**AVIS RELATIF À LA PROTECTION
CONTRE LES EVENTUELS EFFETS NOCIFS ET NUISANCES
PROVOQUÉS PAR LES RAYONNEMENTS NON IONISANTS
GÉNÉRÉS PAR DES ANTENNES ÉMETTRICES STATIONNAIRES**

Commune : AMAY - Exploitant : PROXIMUS

Référence exploitant : 85AMS_01

Rapport n° 928 / 2024

Figure 2 : Vue en plan des installations d’antennes dans un rayon de 300 mètres autour de l’installation faisant l’objet de la demande d’avis

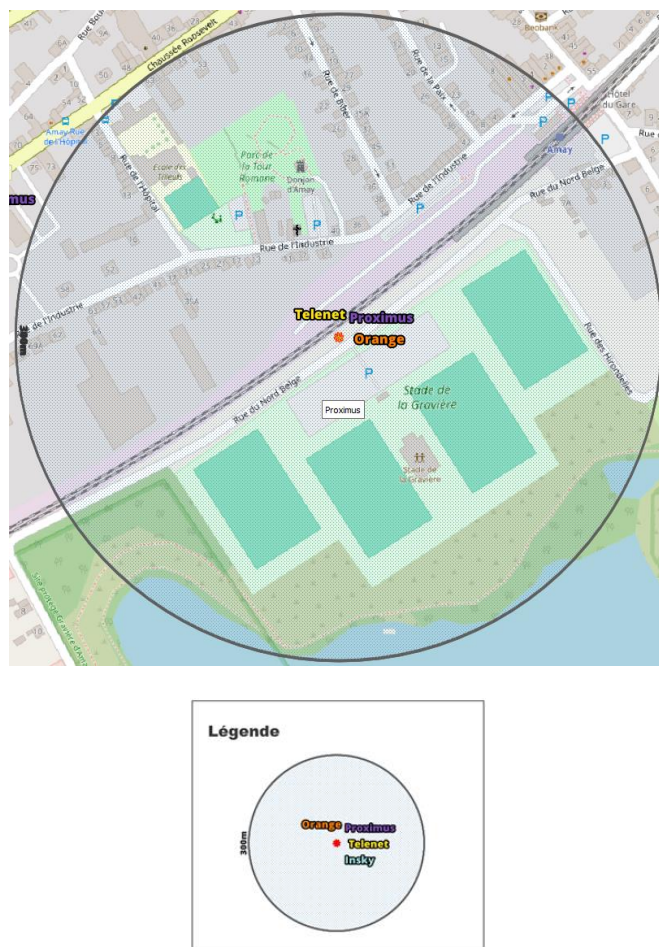
- il y a au plus 4 installations d’antennes émettrices stationnaires présentes dans la zone d’évaluation de 300 mètres de rayon représentée dans la figure 2, y inclus l’installation référencée dans le paragraphe 2 : la limite cumulative définie à l’article 4, §2 du décret est nécessairement respectée dans les lieux de séjour à l’intérieur de la zone d’évaluation de 300 mètres de rayon ;

- il y a exactement 5 installations d’antennes émettrices stationnaires présentes dans la zone d’évaluation de 300 mètres de rayon représentée dans la figure 2, y inclus l’installation référencée dans le paragraphe 2 et il existe, pour 3 ou 4 de ces installations, un avis attestant le respect de la limite abrogée de 3 V/m : la limite cumulative définie à l’article 4, §2 du décret est nécessairement respectée dans les lieux de séjour à l’intérieur de la zone d’évaluation de 300 mètres de rayon ;

- dans tous les autres cas, il a été vérifié que la limite cumulative définie à l’article 4, §2 du décret n’est pas dépassée dans les lieux de séjour sur base du nombre d’installations localisées dans la zone d’évaluation de 300 mètres de rayon représentée dans la figure 2, de leur localisation ainsi que des données inscrites dans la figure 1 et au paragraphe 4 du présent avis et dans les avis attestant le respect de la limite par installation ou de la limite abrogée de 3 V/m relatifs aux autres installations reprises dans la figure 2.

Compte tenu des considérations ci-dessus, il apparaît que l'intensité du rayonnement électromagnétique généré, dans les lieux de séjour situés dans un rayon de 300 mètres autour de l'installation référencée dans le paragraphe 2, par l'ensemble des antennes émettrices stationnaires de l'ensemble des exploitants du même site d'antennes émettrices stationnaires respecte la limite fixée à l'article 4, § 2 du décret.
